PROVVEDIMENTO DIRIGENZIALE

N. 1677 in data 01-04-2025

OGGETTO : PROCEDURA DI VALUTAZIONE AMBIENTALE STRATEGICA (VAS) AI SENSI DELLA LEGGE REGIONALE N. 12 DEL 2009 RELATIVA AL “PIANO REGIONALE DEI TRASPORTI (PRT) DELLA REGIONE AUTONOMA VALLE D’AOSTA” – APPROVAZIONE PARERE DI VAS.

PARERE DI VAS

Figura 1 – Valori medi annuali di PM2.5. Nelle stazioni di Aosta (Piazza Plouves, via Liconi, via I Maggio) i valori sono risultati quasi sempre superiori al nuovo limite di 10 µg/m³ che entrerà in vigore a partire dal 2030

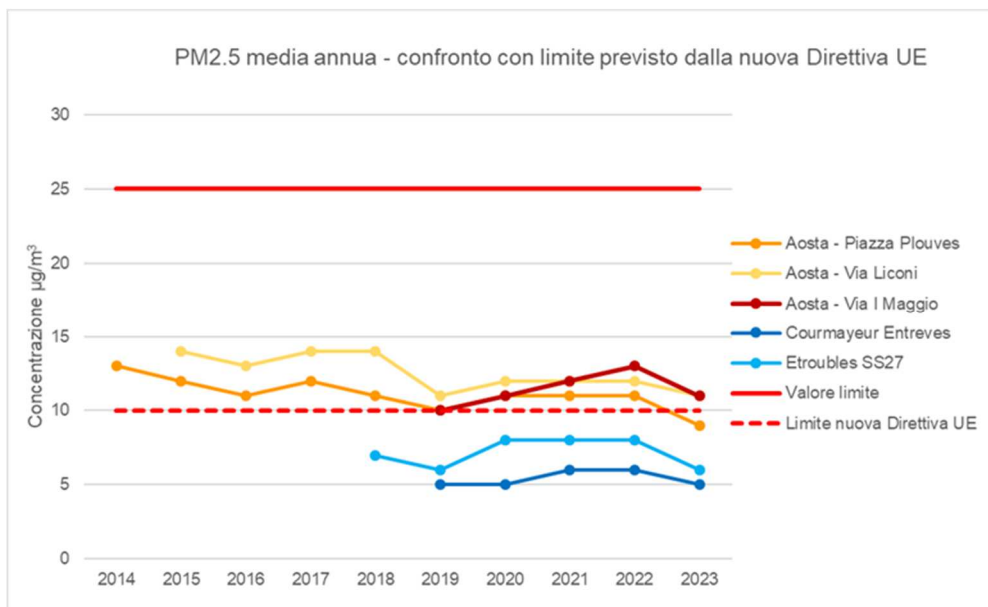
Considerando i valori misurati negli ultimi anni, il rispetto dei nuovi limiti di qualità dell'aria previsti dalla Direttiva UE 2024/2881 presenta delle criticità per PM2.5 e NO₂, in quanto:

- i valori medi annuali di PM2.5 nelle stazioni di Aosta sono prossimi al nuovo valore limite previsto di 10 µg/m³ (Figura 1);
- il nuovo limite sulla media giornaliera di PM2.5, previsto dalla direttiva, è stato quasi sempre superato negli ultimi anni nelle stazioni di Aosta (Figura 2);
- i valori medi annuali di NO₂ nelle stazioni di Aosta sono prossimi al nuovo valore limite previsto di 20 µg/m³ (Figura 3)..

In riferimento a quanto riportato al paragrafo 8 del Rapporto Ambientale, nel quale vengono riportati gli indicatori per il monitoraggio delle azioni del PRT, tenendo conto degli elementi riportati nei paragrafi precedenti, si ritiene opportuno proporre una modifica degli indicatori di contesto relativi all'inquinamento dell'aria.

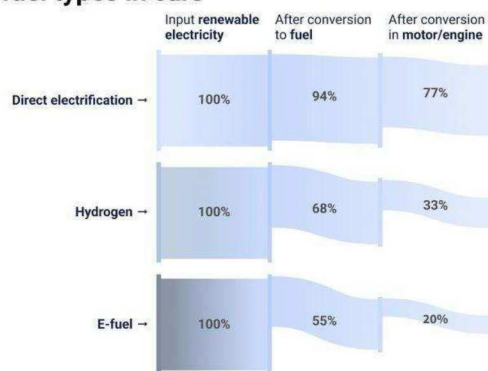
Mentre è incomprensibile come l'ANAS, che ha dato parere negativo all'ampliamento della piattaforma della ss. 26 dir tra Pré-Saint-Didier ed Entrèves per il tram-treno facendo lievitare i prezzi dell'opera, consenta invece una corsia da Villeneuve a Courmayeur per il BRT.

Poco chiara inoltre la realizzazione di una **PISTA CICLABILE** e di un **METROBUS** sul sedime ferroviario in cui non si indicano chiaramente le soluzioni previste, limitandosi a sottoporre ipotesi di mezzi di trasporto che, apparentemente, possono essere utilizzati solo in autostrada, visto che la SS 26 presenta tratti con pendii ripidi, spazi ridotti in cui non si possono ampliare le careggiate, rotonde e gallerie impercorribili per mezzi BRT...
